## 改善箇所説明図

前輪緩衝装置全体図

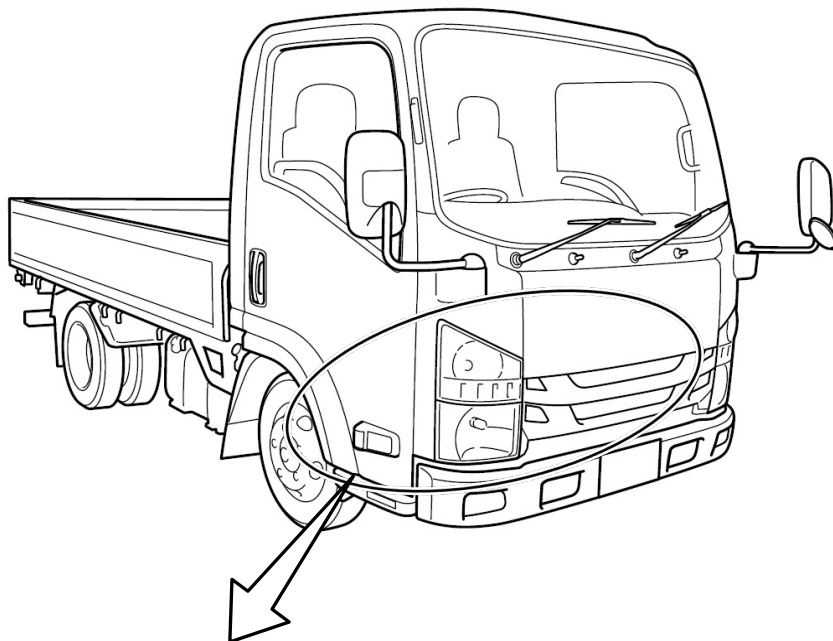
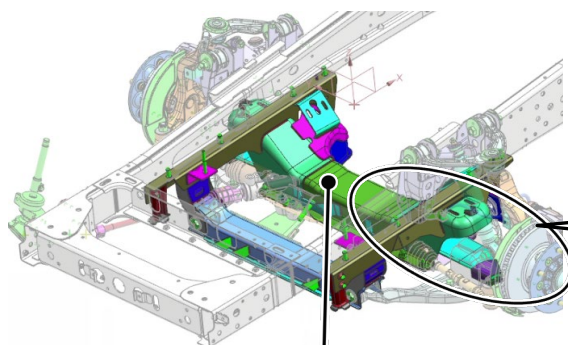
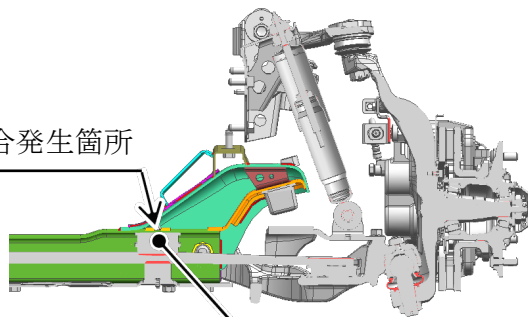
基準不適合発生箇所

小型トラックの前輪緩衝装置において、サスペンションクロスメンバの耐久性が不足しているため、フロントリーフスプリングのアップアマウントラバーの取付部に亀裂が生じることがある。そのため、そのまま使用を続けると、当該部が破損して車両が傾き、最悪の場合、走行安定性が損なわれるおそれがある。

全車両、サスペンションクロスメンバを点検し、亀裂のあるものはサスペンションクロスメンバを対策品に交換し、亀裂のないものは補強板を追加しアップアマウントラバーを対策品に交換する。

識別：助手席側ドア開口部のシリアルナンバープレート右上の位置に、識別シール（赤色）を貼付する。
